TRATTA A.V. /A.C. TERZO VALICO DEI GIOVI
PROGETTO DEFINITIVO

VAR0008 - Specifiche tecniche interoperabilità

AREA INTERCONNESSIONE DI NOVI

Relazione Generale

FAVP - Fabbricato Antincendio

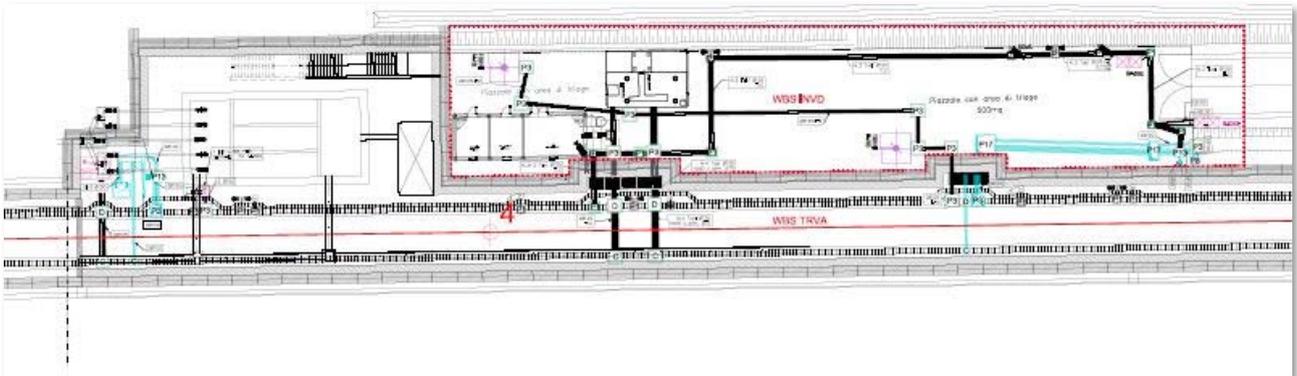
Il Fabbricato FAVC ha dimensioni di circa 85mx7m ed è suddiviso nei seguenti locali:

Rispetto alla configurazione precedente è stato eliminato il locale per l'antincendio che è ora si trova in un fabbricato dedicato (FAVP)

Il fabbricato antincendio FAVP è di dimensioni di circa 12,5mx9m, all'interno sono presenti una vasca e una centrale.

INVE - Piazzola Sicurezza Pk 1+891,00 I.P.

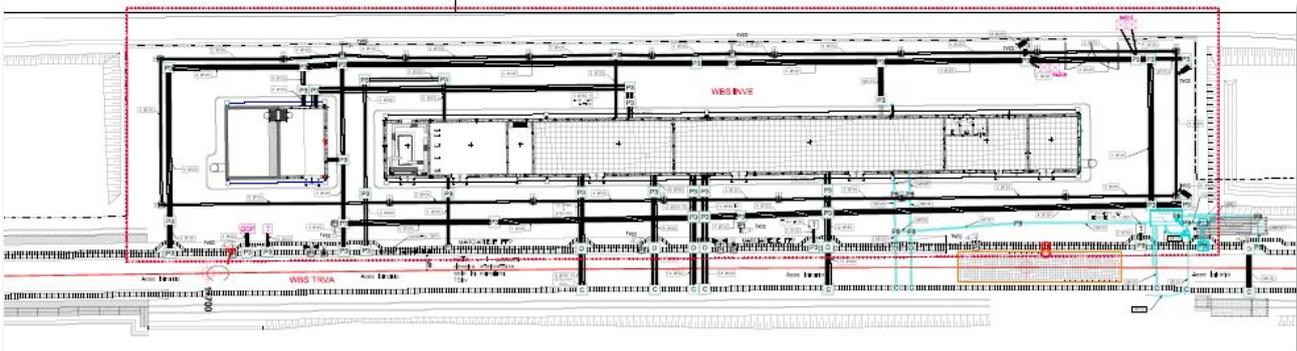
Il Piazzale INVE si estende per un'Area di circa 2600mq, invariata rispetto alla configurazione precedente. Esso è attraversato da cavidotti di collegamento per le tecnologie, sono presenti il fabbricato FAVC e il fabbricato antincendio FAVP.

TRVA - Trincea Interconnessione I.P. Da Pk 1+491.50 A Pk 2+050.00

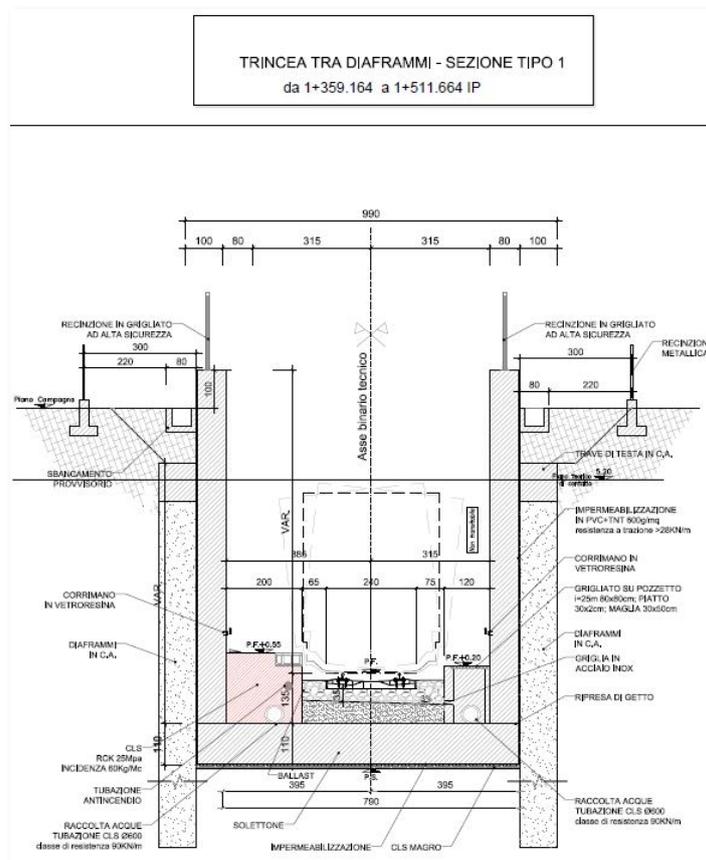
La trincea TRVA sul BP ha una sezione di larghezza di 700cm. Sul lato in corrispondenza dei piazzali INVD e INVE è previsto un camminamento pedonale distante dall'asse binario 185 cm, largo 200cm e a quota +55cm. Sul lato opposto è previsto un camminamento a +0.20 dal p.f. largo 120cm.

Nella trincea sono presenti cavidotti lungo la linea e in attraversamento per collegamenti tecnologici compresi impianto di diffusione sonora, di illuminazione e tvcc. Sono inoltre presenti pali TE staffati a muro.

Il passaggio a raso alla pk 1+796 è lungo 20m.

INVH - Piazzola Uscita Di Sicurezza Pk 1+371,36 I.D.

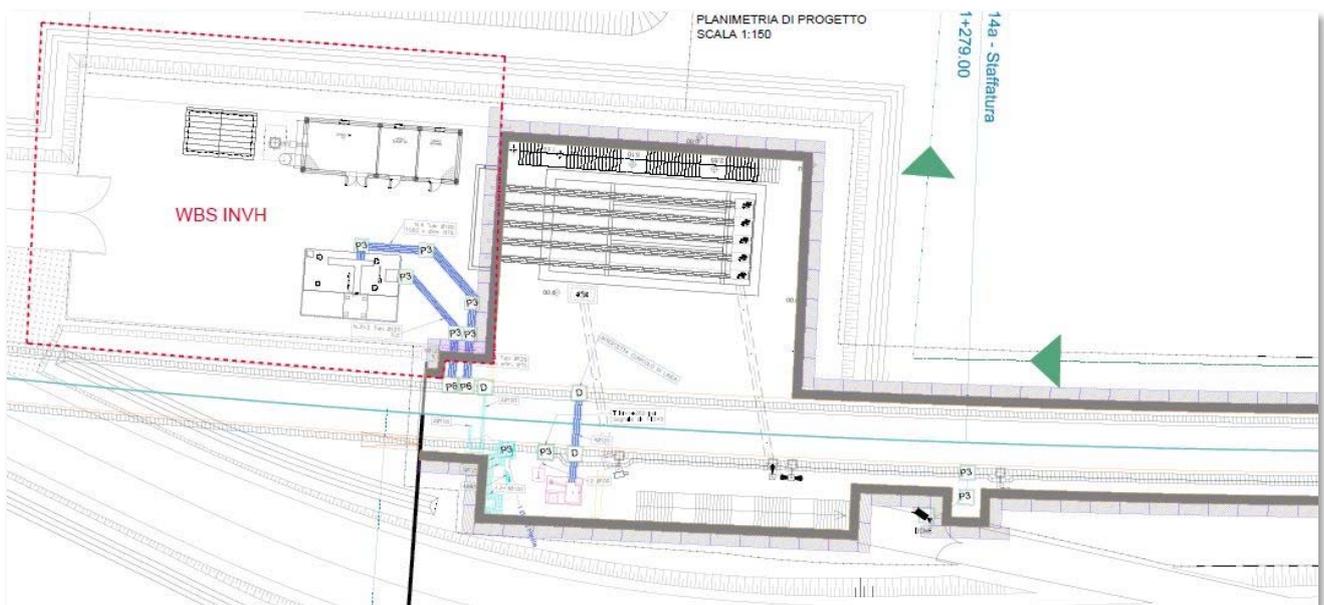
Il piazzale INVH si estende per un'area di circa 700mq, invariata rispetto alla configurazione precedente. E' presente il fabbricato FAVE di dimensioni 13m x5m circa al cui interno sono presenti 3 locali tecnologici. L'area è attraversata da cavidotti di collegamento per gli impianti tecnologici.

Il piazzale INVI si estende per un'Area di circa 5000mq, invariata rispetto alla configurazione precedente. E' attraversato da cavidotti di collegamento per le tecnologie ed sono presenti un'area triage e un'area destinata ad elisuperficie. È unito alla viabilità tramite una strada di collegamento NVVG ed è recintato. E' prevista una viabilità interna al piazzale per raggiungere il passaggio a raso che è stato spostato.
